Conseils de sécurité importants

Pompe ZPU Pompe HJ 2

Mesures volontaires de sécurité relatives à des pompes utilisées dans des systèmes de lubrification – ces mesures concernent :

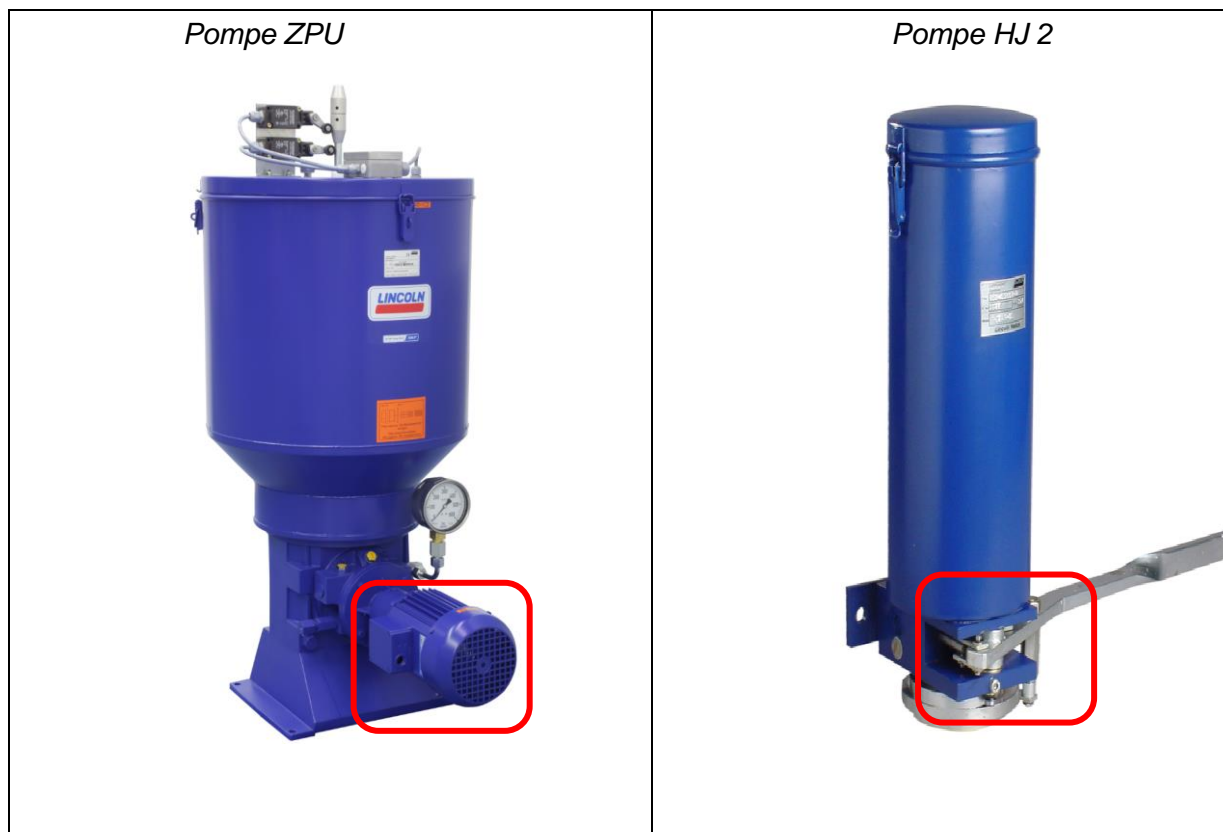
Il est apparu lors de nos contrôles qualité internes que des joints en amiante étaient installés sur les pompes susmentionnées. Cela ne présente aucun risque pour la santé ou la sécurité lors du fonctionnement de la pompe, et si des travaux d'entretien ne concernant pas le joint en amiante sont réalisés. Toutefois, en cas de bris ou de destruction des joints lors d'un retrait (par exemple lors de travaux d'entretien ou de réparations de la pompe), des fibres d'amiante s'en dégageront. L'amiante est nocif pour la santé et est réputé être cancérigène. **Dans l'immédiat, les joints en amiante et installés sur les pompes concernées ne peuvent donc être retirés ou remplacés sans prendre les mesures de sécurité prévues.**

Toute pompe fabriquée jusque fin décembre 2016 est susceptible de renfermer les joints en amiante. Chaque pompe est munie d'un seul joint en amiante. Les figures suivantes montrent l'emplacement des joints sur les pompes concernées :

Nous vous invitons à prendre vos dispositions afin que nous remplacions les joints des pompes concernées.

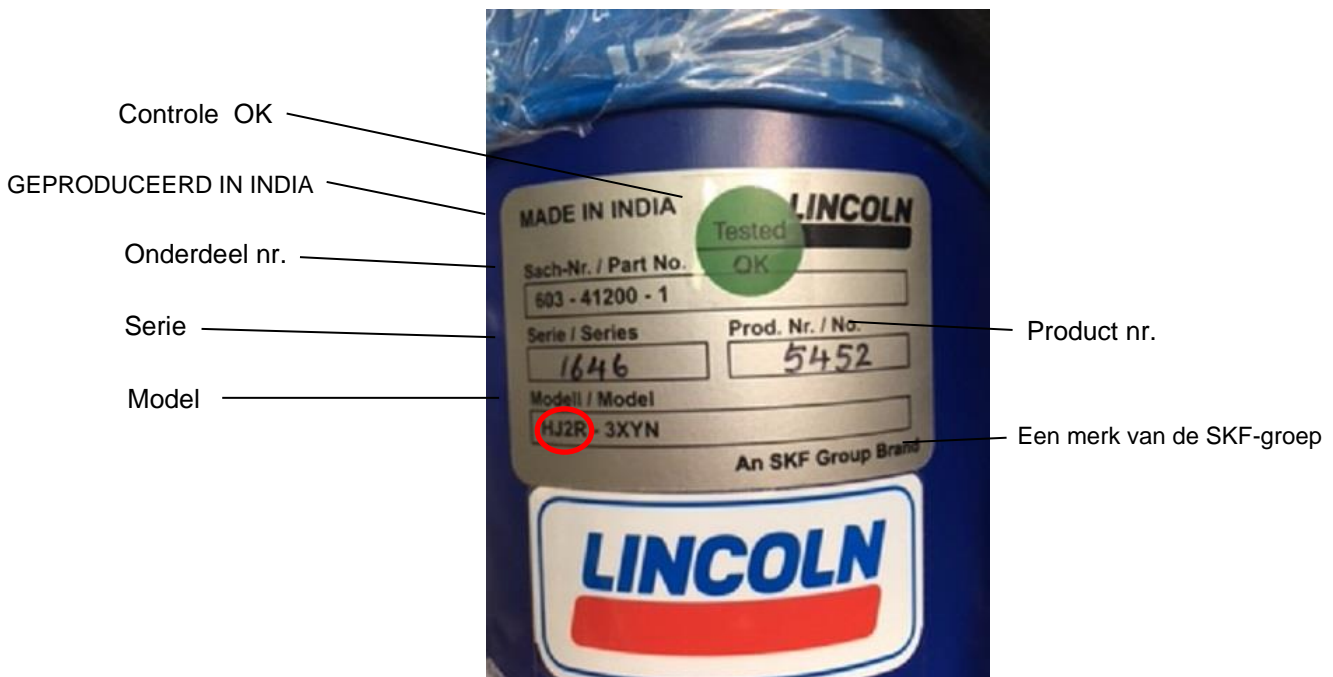
Bij interne kwaliteitscontroles kwam aan het licht dat in de hoger vermelde pompen asbesthoudende pakkingen zijn gebruikt. Dit brengt geen risico's op het vlak van de gezondheid en de veiligheid met zich mee bij het gebruik van de pomp of bij het onderhoud van andere delen dan de asbesthoudende pakking. Indien de pakking echter stuk zou gaan of zou worden vernietigd bij het verwijderen ervan (bijvoorbeeld naar aanleiding van onderhoud aan of reparaties van de pomp), dan zouden er asbestvezels vrijkomen. Asbest is schadelijk voor de gezondheid, en het is geweten dat asbest kanker kan veroorzaken. **Daarom mogen de asbesthoudende pakkingen in de bedoelde pompen met onmiddellijke ingang niet worden verwijderd of vervangen zonder daarbij de nodige veiligheidsmaatregelen in acht te nemen.**

De asbesthoudende pakkingen kunnen aanwezig zijn in om het even welke pomp die geproduceerd is in de periode tot en met december 2016. Elke pomp kan slechts één asbesthoudende pakking bevatten. De onderstaande schetsen geven aan waar de pakkingen zich in de bedoelde pompen kunnen bevinden:

Wij vragen u stappen te ondernemen zodat wij de pakkingen in de betrokken pompen kunnen vervangen.
